**AVIS RELATIF À LA PROTECTION
CONTRE LES EVENTUELS EFFETS NOCIFS ET NUISANCES
PROVOQUÉS PAR LES RAYONNEMENTS NON IONISANTS
GÉNÉRÉS PAR DES ANTENNES ÉMETTRICES STATIONNAIRES**

Commune : FARCIENNES - Exploitant : TELENET GROUP

Référence exploitant : HT1652E

Rapport n° 3931 / 2024

Figure 1 : Vue en plan des lieux de séjour et des points de contrôle

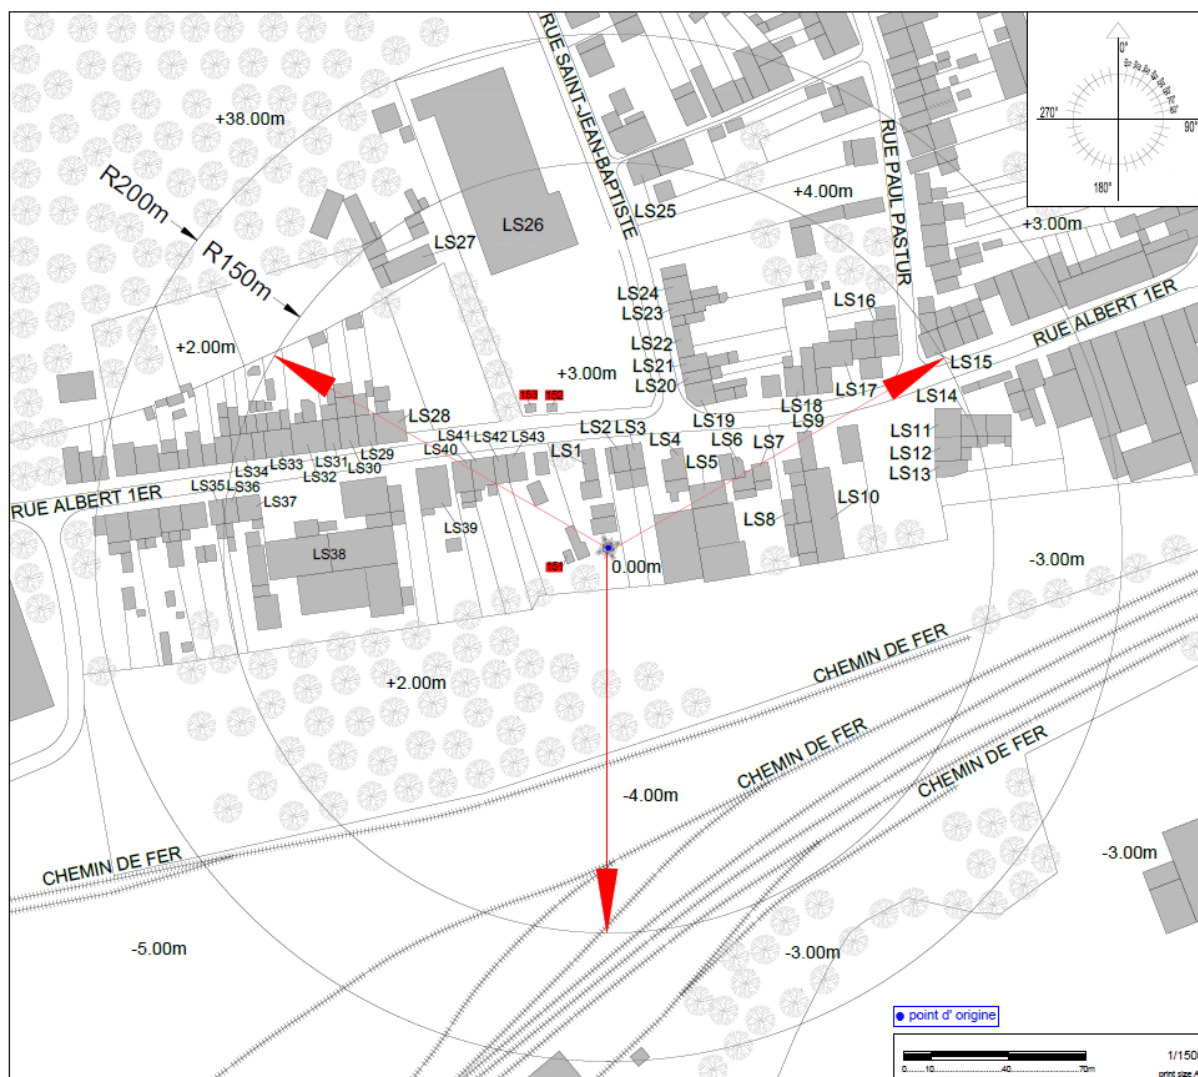
- le numéro du point de contrôle repris sur un des plans de la figure 1 ;
- le numéro du LS dans lequel se trouve le point de contrôle de la 1^{ère} colonne ;
- l'atténuation d'obstacle prise en compte pour le calcul de l'indice d'exposition dans le LS ;
- le résultat du calcul de l'indice d'exposition.

En ce qui concerne les antennes de l'installation mentionnées dans le tableau 1, la distance maximale à laquelle la limite pourrait être atteinte, à l'extérieur, est égale à 124,7 m. S'il n'y a pas de LS à une distance inférieure, les antennes respectent forcément la limite d'immission.

Dans le cas des LS situés à l'intérieur des bâtiments, une atténuation d'obstacle est prise en compte et il en résulte que la distance maximale à laquelle la limite pourrait être atteinte se réduit à 88,3 m.

Figure 2 : Vue en plan des installations d'antennes dans un rayon de 300 mètres autour de l'installation faisant l'objet de la demande d'avis

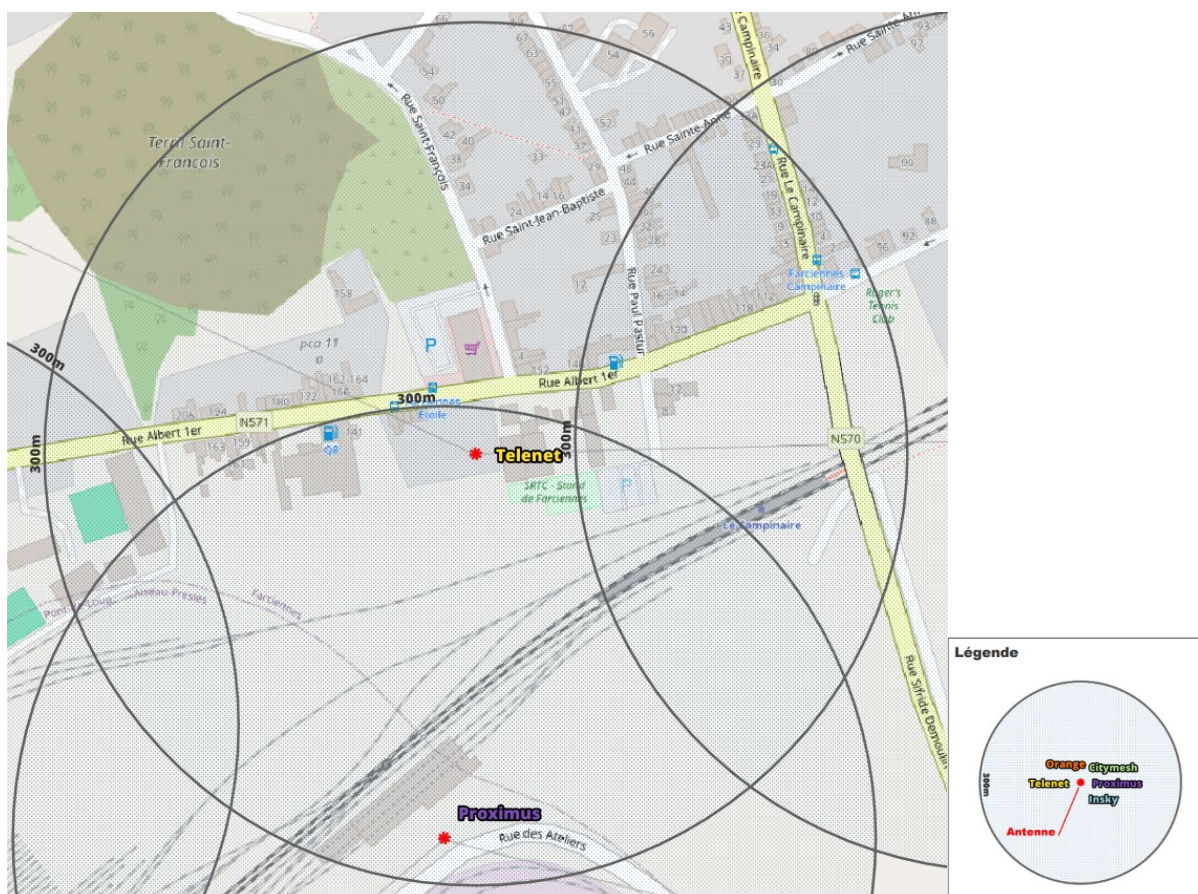
Le plan en projection verticale de la figure 2 indique la localisation des installations d'antennes émettrices stationnaires visées par le décret et situées dans un rayon de 300 mètres autour de l'installation référencée dans le paragraphe 2 et localisée au centre du cercle. Les données de localisation de ces antennes et les avis correspondant sont accessibles via le cadastre en ligne des antennes émettrices stationnaires⁸. Les installations prises en compte dans l'évaluation du respect de la limite cumulative sont les installations d'antennes émettrices déclarées en service par l'exploitant à la date du présent avis, à l'exception de l'installation référencée dans le paragraphe 2 et éventuellement d'autres installations ayant fait l'objet d'une demande d'avis à la même date et qui sont situées à l'intérieur de la zone de 300 mètres de rayon.

- c) dans tous les autres cas, il a été vérifié que la limite cumulative définie à l'article 4, §2 du décret n'est pas dépassée dans les lieux de séjour sur base du nombre d'installations localisées dans la zone d'évaluation de 300 mètres de rayon représentée dans la figure 2, de leur localisation ainsi que des données inscrites dans la figure 1 et au paragraphe 4 du présent avis et dans les avis attestant le respect de la limite par installation ou de la limite abrogée de 3 V/m relatifs aux autres installations reprises dans la figure 2.

Compte tenu des considérations ci-dessus, il apparaît que l'intensité du rayonnement électromagnétique généré, dans les lieux de séjour situés dans un rayon de 300 mètres autour de l'installation référéncée dans le paragraphe 2, par l'ensemble des antennes émettrices stationnaires de l'ensemble des exploitants du même site d'antennes émettrices stationnaires respecte la limite fixée à l'article 4, § 2 du décret.
